福島第一原子力発電所 固体廃棄物の保管管理計画
～2023年度改訂について～

2023年11月30日

東京電力ホールディングス株式会社

2. 主な変更点

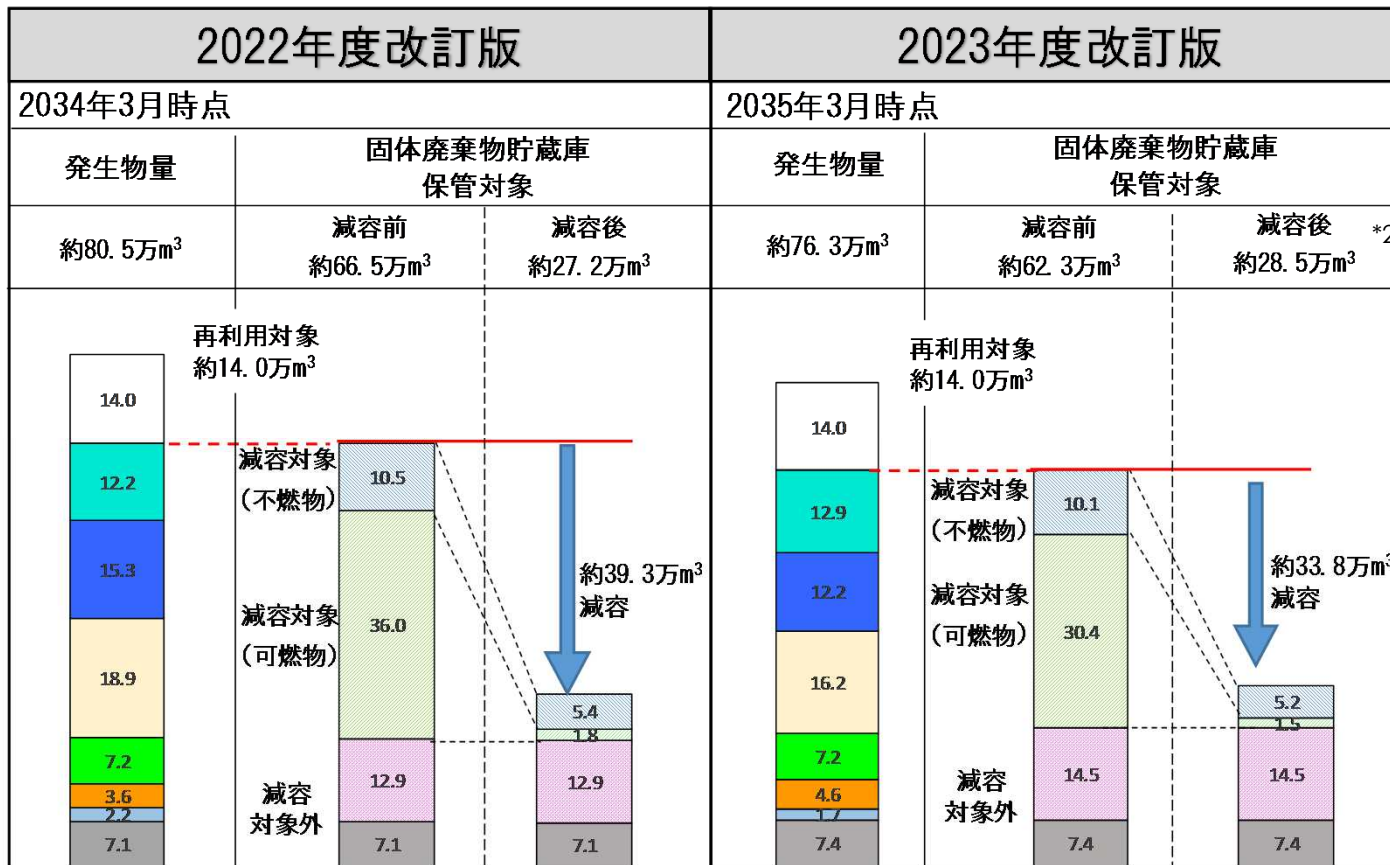
■ 2023年2月改訂版からの主な変更点は、以下の通り

- 「瓦礫等」「水処理二次廃棄物」の発生量実績・発生量予測値更新（共通事項）
 - 2023年3月末までの実績を反映
 - 発生量予測は最新の工事計画や「廃炉中長期実行プラン2023」を踏まえて見直し
- 「瓦礫等」の発生量実績・発生量予測値更新
 - 使用済保護衣等の発生量について2022年度の発生実績を基に予測
- 「水処理二次廃棄物」の発生量実績・発生量予測値更新
 - 今後処理が必要となる汚染水量から想定される水処理設備の運転計画から、吸着塔類の発生量を予測
- 施設設計の進捗を反映
 - 計画中の施設の設計ならびに工事の進捗状況を反映
 - 屋外保管の解消計画について検討状況を反映
- 記載の適正化

6. 屋外保管の解消計画(移送計画)

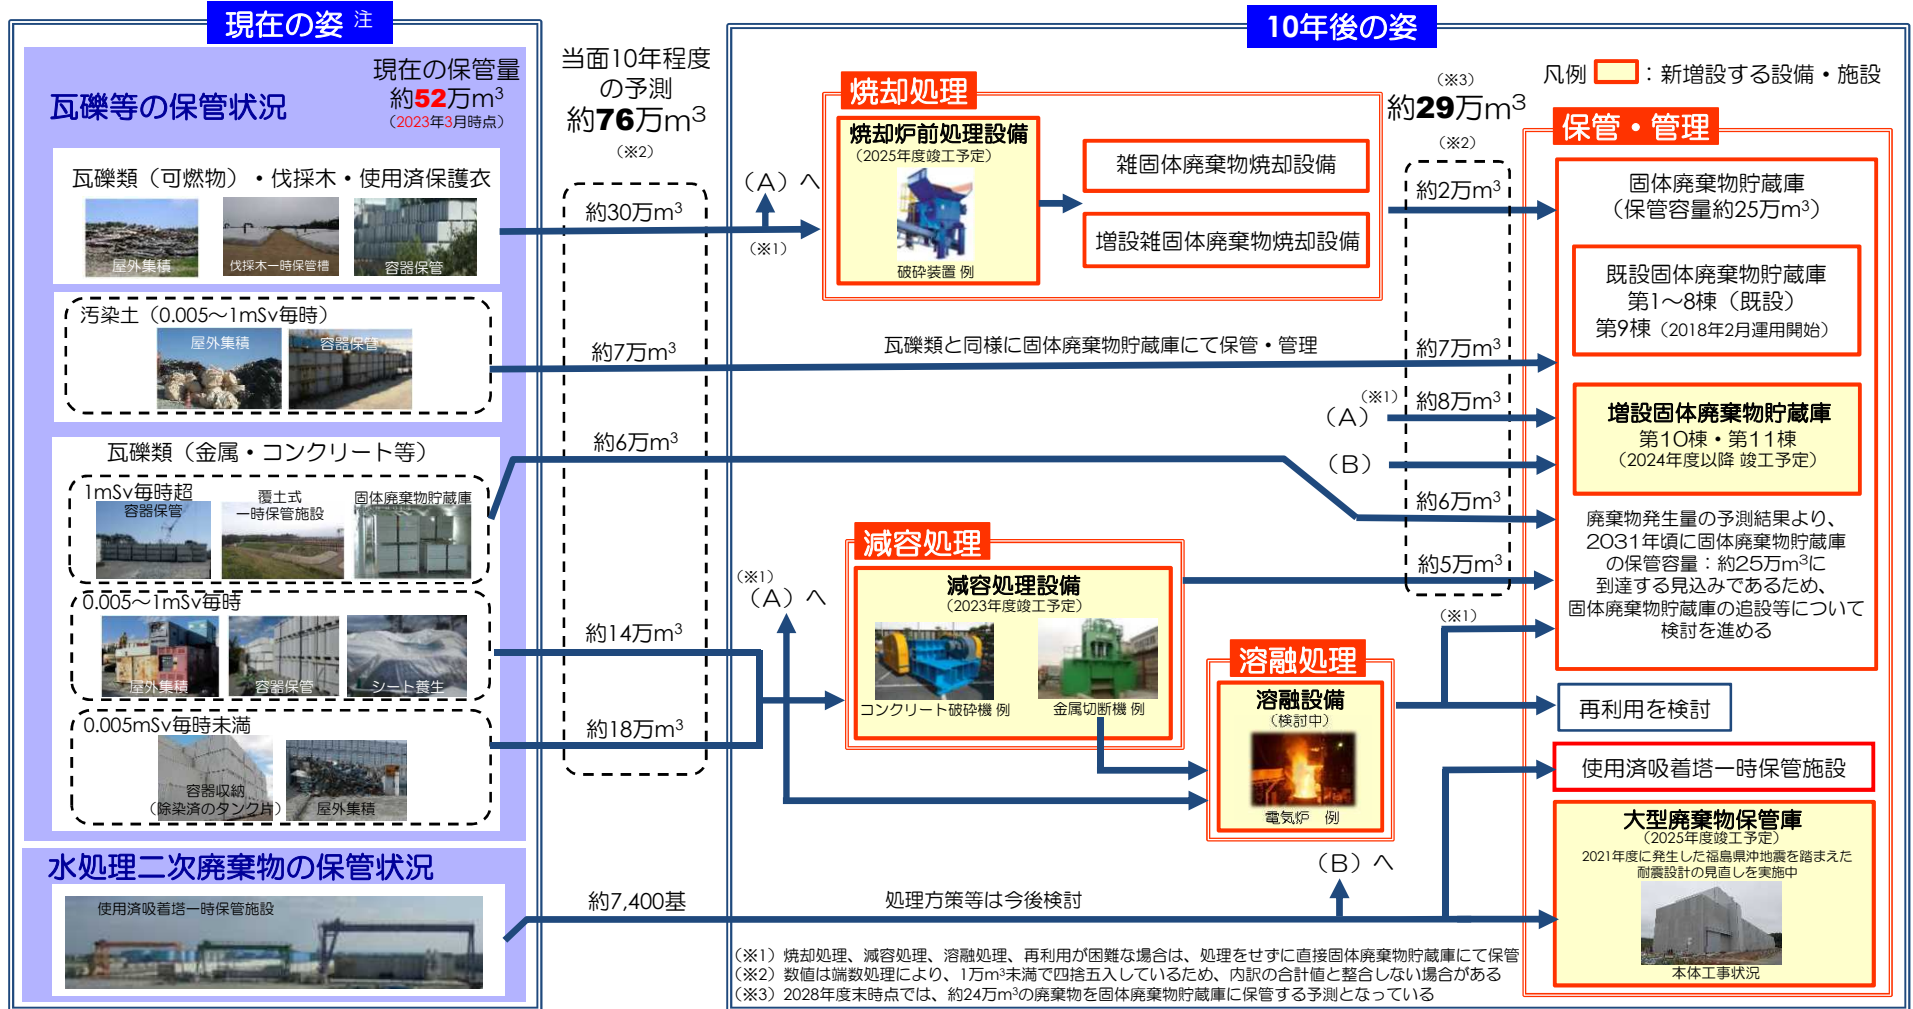
- 固体廃棄物貯蔵庫（以下、固体庫）の竣工時期の影響という観点から、受入作業への影響を評価（本文記載：14ページ）
 - 評価方法：特定の固体庫に作業が集中する受入条件を仮定し、1日当たりの受入個数を算定
 - 受入条件
 - ✓ ~10棟：11棟竣工（2027年）までに満杯にする
 - ✓ 11棟：竣工以降は11棟のみを運用する
 - 算出方法
 - ✓ 作業日数は年間240日と仮定
 - ✓ 1日当たりの受入個数 = (受入想定量 / 作業日数 / 容器容量*)
- * 10棟：12m³、
1~9棟及び11棟：6m³を想定
- 固体庫11棟の竣工時期見直しに伴い、固体庫11棟の1日当たりの受入個数が39基と最も多く、1日当たりの作業時間を6時間とすると7基/時間程度
 - 固体庫11棟の竣工以降、作業の輻輳が想定されるため、作業体制や作業の平準化等の検討を継続して実施していく
